ZÁVAZNÝ BULLETIN Z 242L/29a, Z 143L/16a

1. **DATUM:** 19. června 1998
2. **TÝKÁ SE:** Všech letounů Zlin 242L do v.č.0708 včetně a všech letounů Zlin 143L do v.č.0014 včetně. Letounů vyšších v.č. jen v případě poruchy kontrolního bloku L 143.8521 v některém okruhu stmívačů osvětlení přístrojů.
Opatření 4.2 se týká všech letounů Zlin 242L, vybavených Návodem pro údržbu, část I. v češtině (Revidované vydání, Č.DOK. 003.021.1).

3. **DŮVOD:** Výskyt poškození kontrolního bloku L 143.8521 v provozu.
4. **OPATŘENÍ:**
 - 4.1 Oprava bloku - odstranění eloxáže chladiče, případně výměna vadných tranzistorů v kontrolním bloku.

Obr.: Kontrolní blok L 143.8521

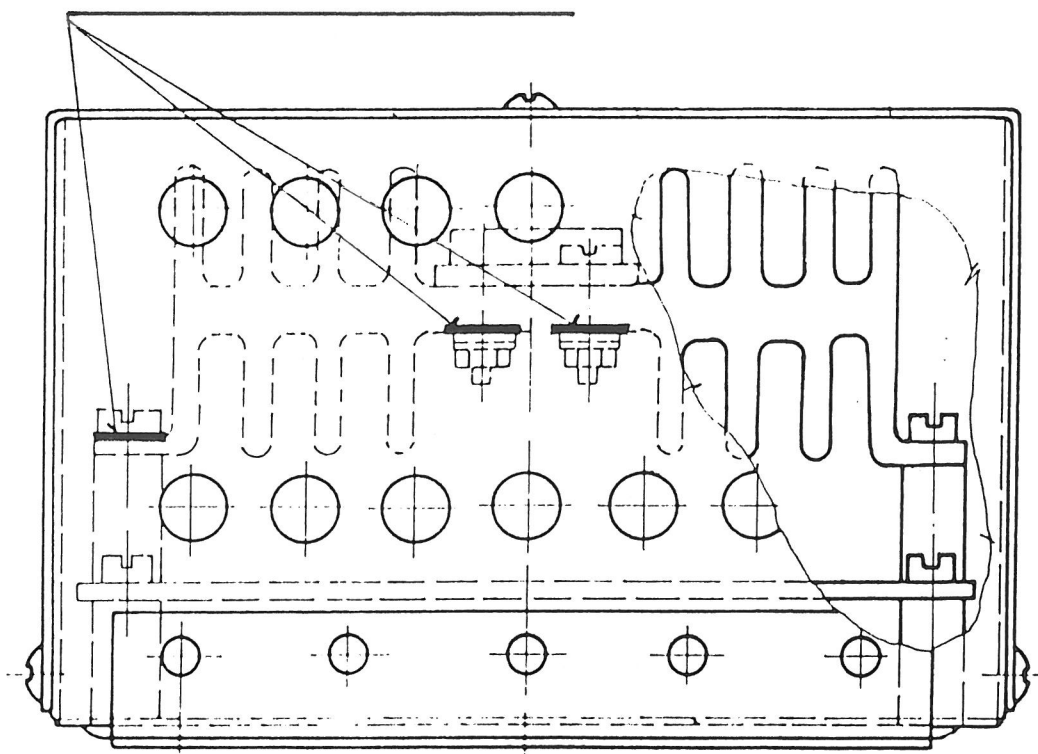
- 9.3 Odstranění příčiny poruchy:
Odstranit eloxovanou vrstvu chladiče pod upevňovacími maticemi všech 3 tranzistorů KD 503 (nebo jejich náhrad) a pod šroubem přívodu napájecího napětí na chladič. Tyto spoje po očištění a dotažení přelakovat ochranným lakem.

Odstranit eloxovanou vrstvu
